INFO TECHNIQUE

Bras tendeur réf. 533 0075 30

Utiliser impérativement les vis de la longueur indiquée

Photo : À droite, l'ancienne version / à gauche, la nouvelle version

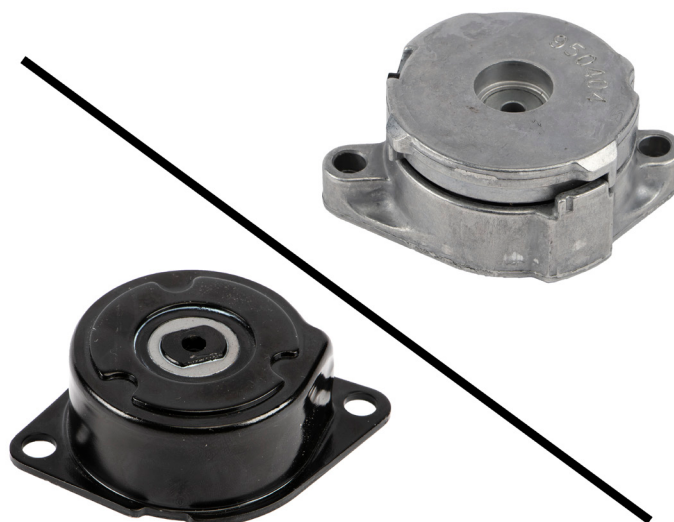
Dans le cadre du développement permanent de nos produits, nous avons modifié le bras tendeur réf. 533 0075 30. Pour être montée correctement, la nouvelle version requiert des vis plus courtes. Les vis M8x35 ont été remplacées par des vis M8x22.

Cette information technique montre la différence d'aspect entre l'ancienne version (fig. à droite) et la nouvelle version (fig. à gauche).

Pour monter correctement le nouveau bras tendeur réf. 533 0075 30, il est impératif d'utiliser exclusivement des vis M8x22 !
